改善箇所説明図

改善の内容

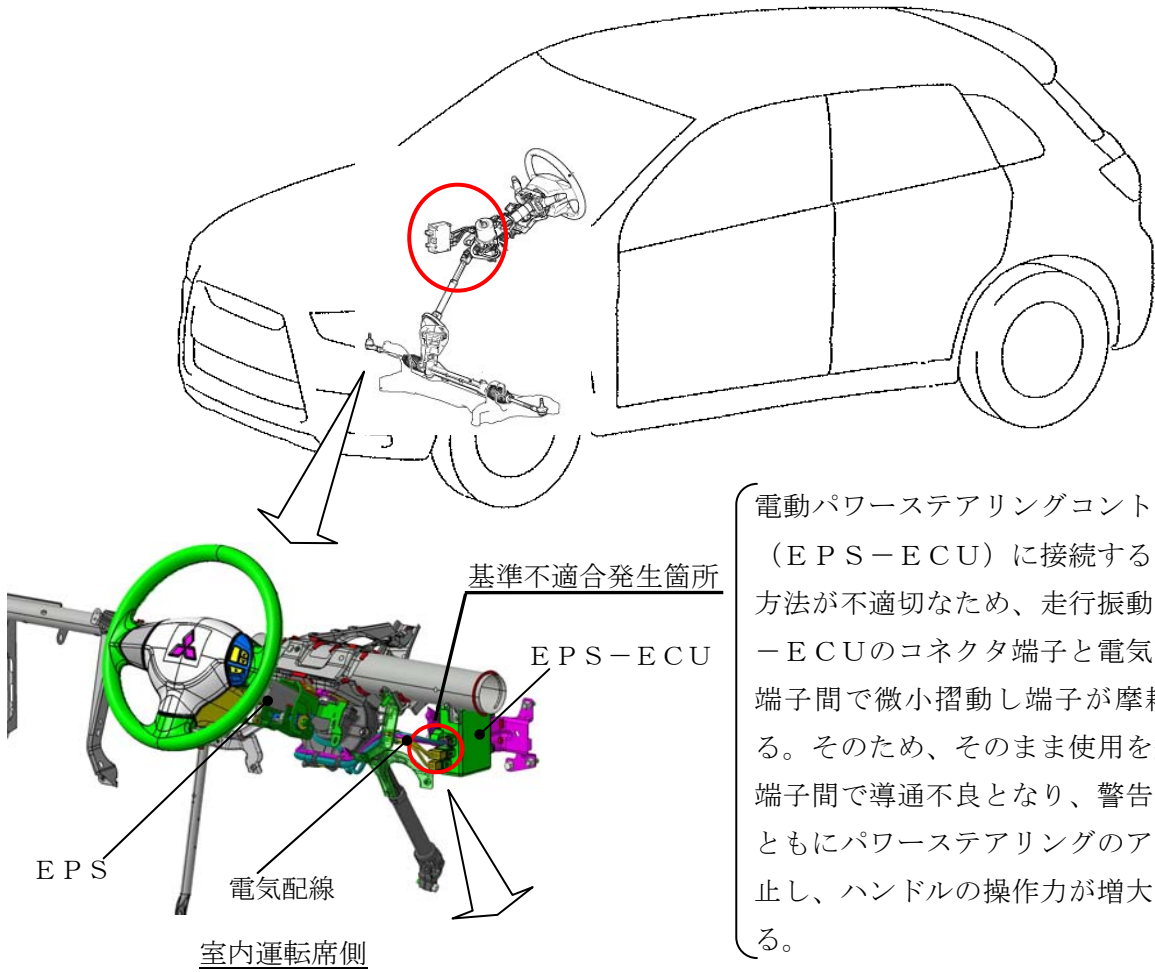
改善前	改善後
改善①	<p>EPS-ECU コネクタ ニーエアバッグステーに固定</p>	<p>EPS-ECU ブラケット一式 ・ECUブラケットに固定箇所追加、 ・電気配線にクリップを追加</p>
改善②	<p>電気配線保護チューブ コネクタ 電気配線結束用ビニールテープ</p>	<p>電気配線結束用ビニールテープ除去後</p>

全車両、EPS-ECUブラケット一式を対策品と交換するとともに、EPS-ECUに接続する電気配線の電気配線結束用ビニールテープを除去したうえで、当該電気配線を当該ブラケットに固定する。

識別：運転席センターピラー部の車両銘板左側の取付けリベットに白又は黄色のペイントを塗布する。
